**Zakład Gospodarki Mieszkaniowej
w Rybniku**

DZP.2120.0002.2021

Odpowiedzi na pytania z dnia 26 kwietnia 2021 r.

Dotyczy: postępowania o zamówienie publiczne prowadzonego w trybie podstawowym „Adaptacja budynku byłego Ośrodka Dydaktycznego Uniwersytetu Śląskiego w Rybniku przy ul. Rudzkiej 13, budynek C w zakresie przystosowania do przepisów przeciwpożarowych.”

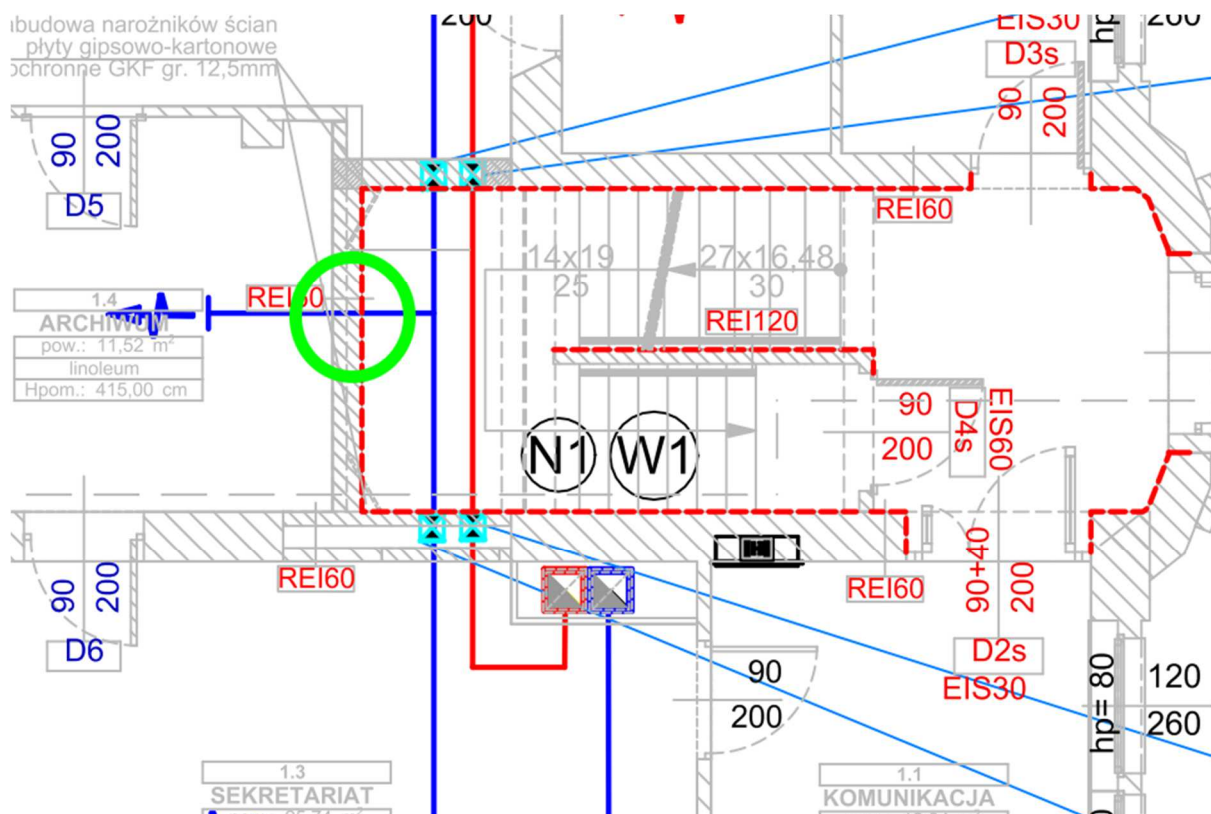
Bardzo proszę o wyjaśnienie rozbieżności dotyczących ilości klap przeciwpożarowych. Na rzutach instalacji wentylacji występują duże braki w rozmieszczeniu klap p.poż., np. na rysunku nr S-7 Rzut parteru - instalacja wentylacyjna - brakuje klapy p.poż. na przejściu instalacji wentylacji z korytarza do pomieszczenia nr 1.4 Archiwum (miejsce zaznaczone zielonym kółkiem na rzucie).

Uzupełniono na przejściu instalacji wentylacji z korytarza do pomieszczenia nr 1.4 Archiwum o klapę ppoż. fi 150 Ei60. Uzupełniono w przedmiarze dodatkowym.

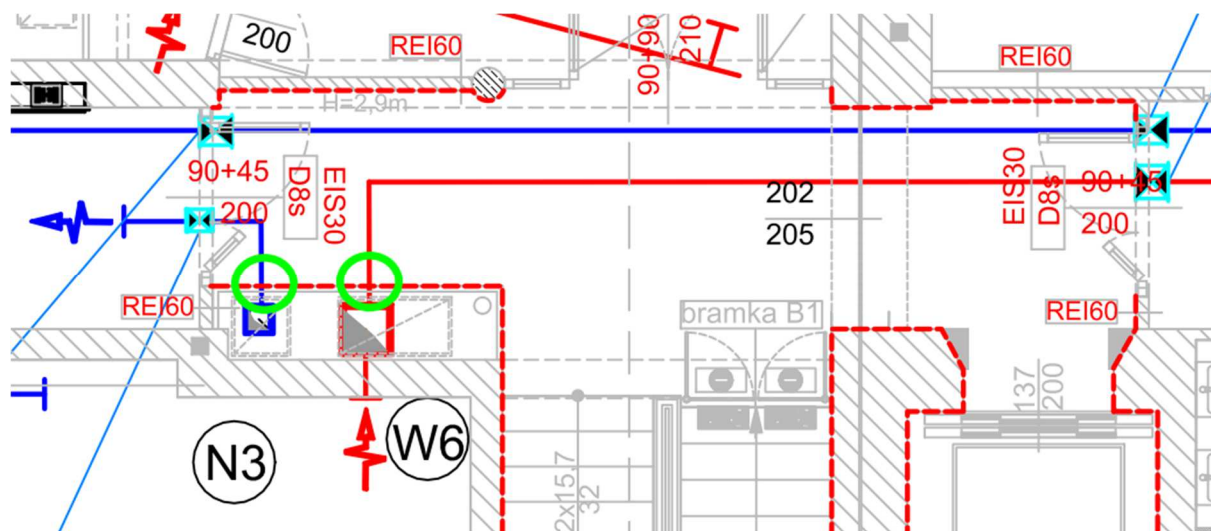
Taka sama sytuacja pojawia się na tym samym rysunku na korytarzu przy przejściu przewodów wentylacyjnych instalacji N3 i W6 z szachtu na korytarz.

Przy przejściu przewodów wentylacyjnych instalacji N3 i W6 z szachtu na korytarz nie ma obowiązku montażu klapy ppoż. Klatka schodowa jest w jednej strefie pożarowej.

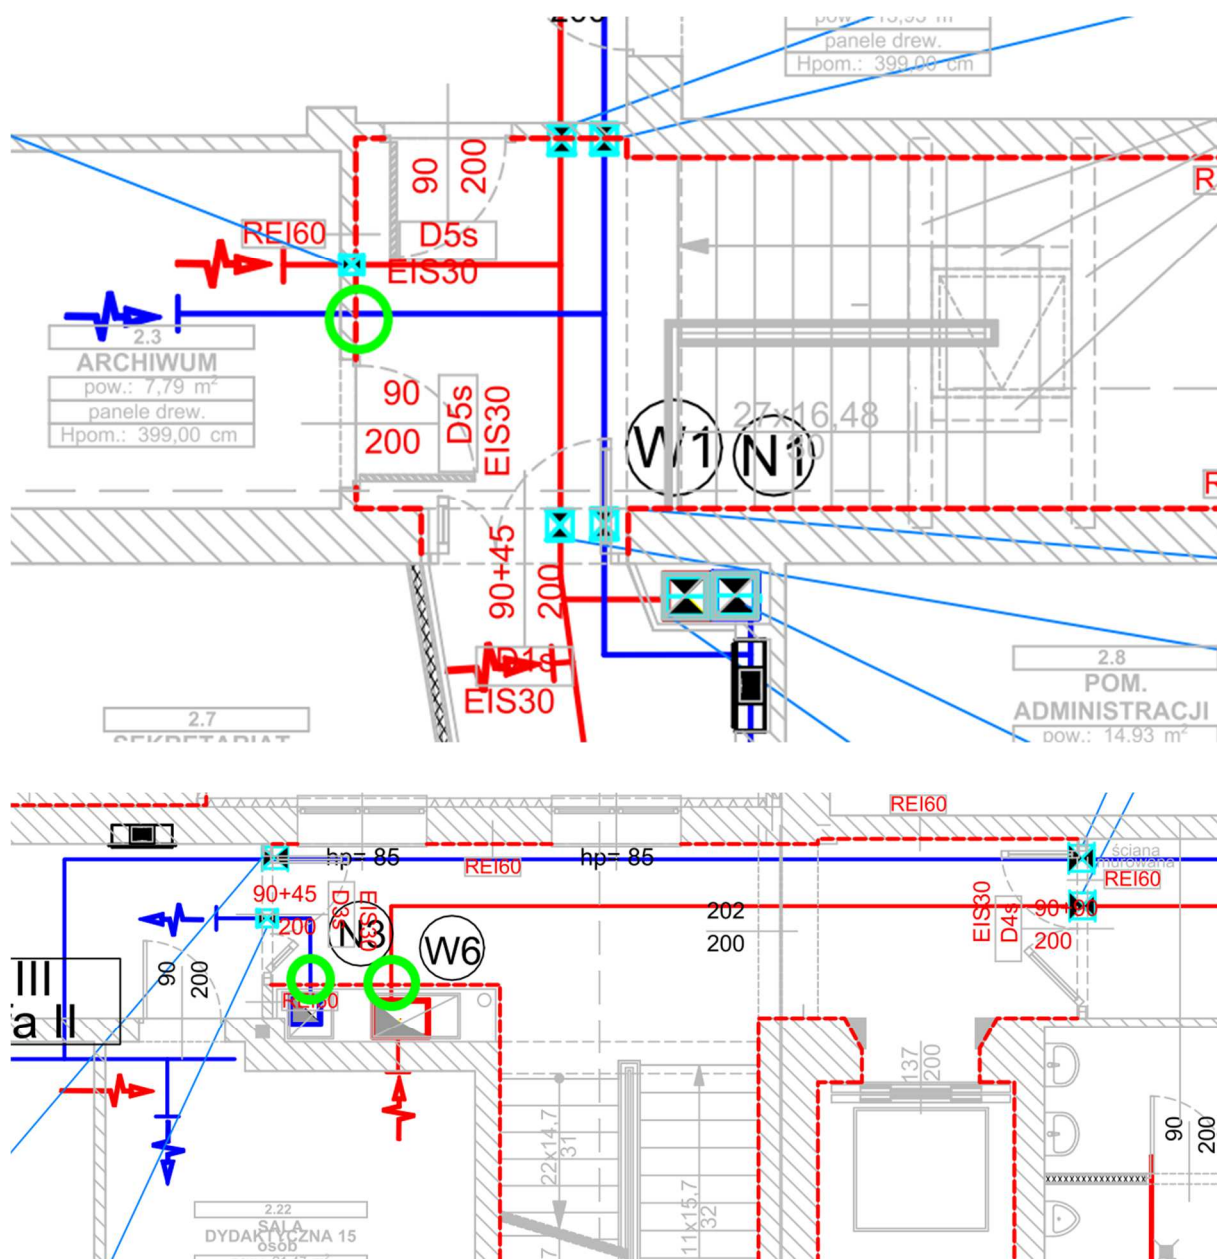
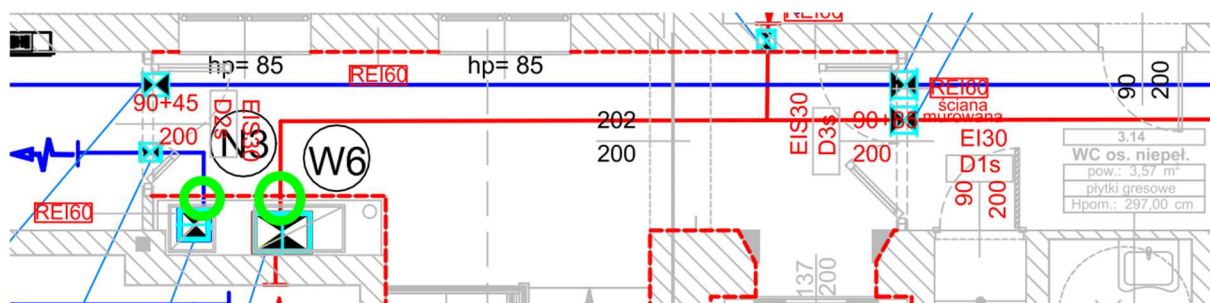
Taka sama sytuacja ma miejsce na I i II piętrze.

Uzupełniono na przejściu instalacji wentylacji z korytarza do pomieszczenia nr 2.3 Archiwum o klapę ppoż. fi 150 Ei60. Uzupełniono w przedmiarze dodatkowym.

Przy przejściu przewodów wentylacyjnych na I i II piętrze instalacji N3 i W6 z szachtu na korytarz nie ma obowiązku montażu klapy ppoż. Klatka schodowa jest w jednej strefie pożarowej.
